P.P.H.U. PROTECH Sp. z o.o.  
ul. Mleczarska 18A  
87-500 Rypin

Dotyczy: Zapytania ofertowego pn. „Wytworzenie/zakup, dostarczenie, zainstalowanie i uruchomienie instalacji nawiewnej, glikolowego odzysku ciepła (rekuperacji) dla hal produkcyjnych Przedsiębiorstwa Produkccyjno-Handlowo-Usługowego PROTECH Sp. z o.o.”

### ZADAWANE PYTANIA I ODPOWIEDZI

Schemat instalacji ciepła technologicznego

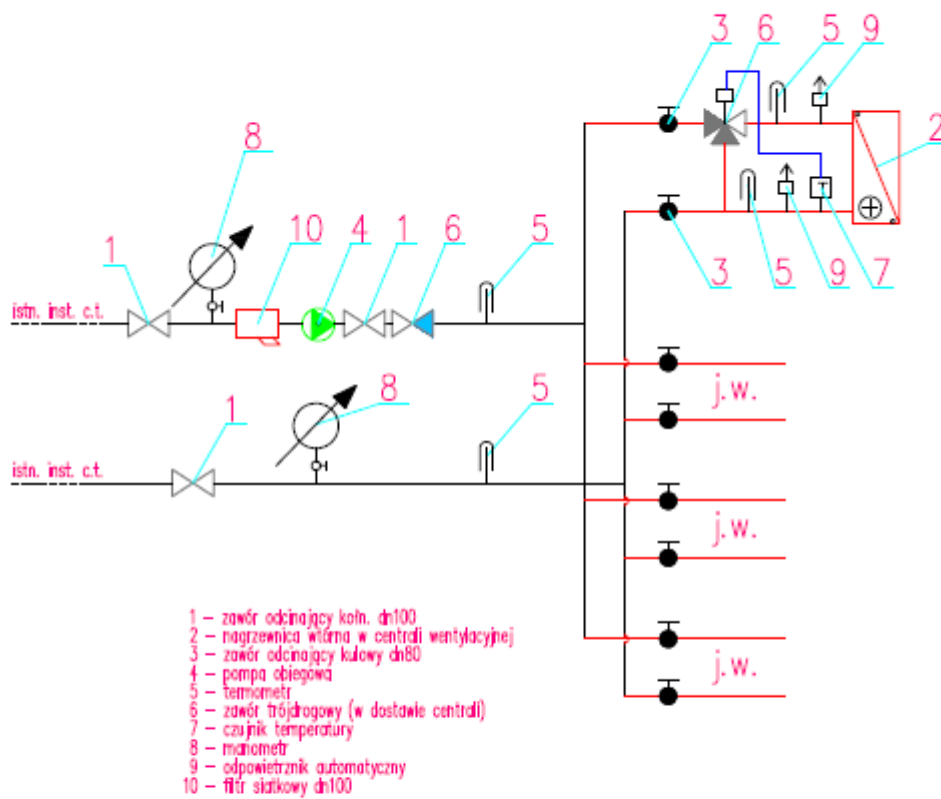
Pytanie 17: Prosimy o dostarczenie schematu instalacji ciepła technologicznego.

*W załączeniu*
